Sanierungsgebiet Rohrbach

Fortschreibung der Erhaltungs- und Gestaltungsziele für Baumaßnahmen

Abbildung 5: Gebäude mit Putzsockel nach Umbau.

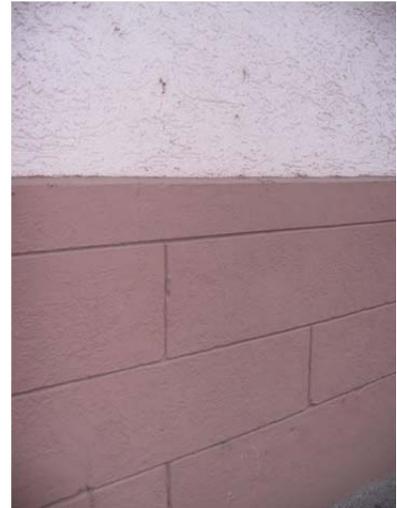
Sollte die Sanierung oder Wiederherstellung eines Sandsteinsockels nicht möglich sein, wird empfohlen den Sockel entsprechend der Abbildung 5 zu gestalten und zu verputzen.
